MPE720 バージョンアップ情報

1. 機能追加・改善項目

MPE720 Ver5. 54 →Ver5. 55 の機能追加・改善項目は次のとおりです。

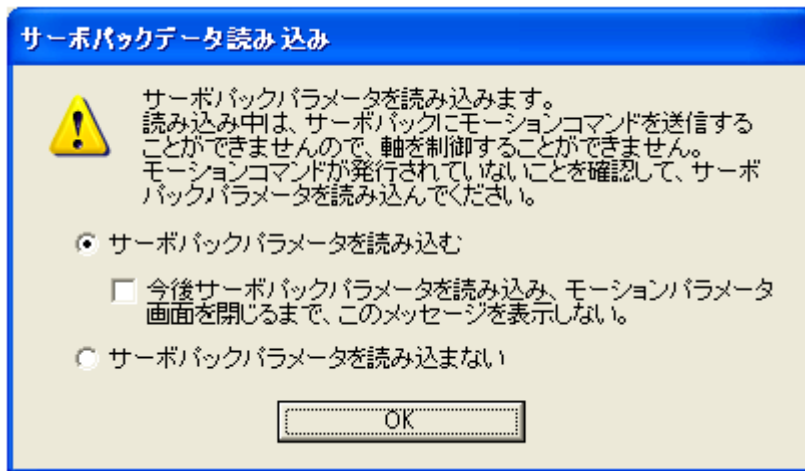
サーボバックパラメータ画面を表示する際に、警告メッセージを表示するように改善しました。
以前のバージョンでは、アプリケーションにて軸を運転中に、サーボバックパラメータ画面を表示するとサーボバックパラメータを読み込むため、読み込み中はアプリケーションからのコマンドを処理できないため、アプリケーションの動作に影響を及ぼす可能性がありました。

今回の警告メッセージにて、軸の運転状態を確認することにより、アプリケーションの動作への影響を回避することができます。
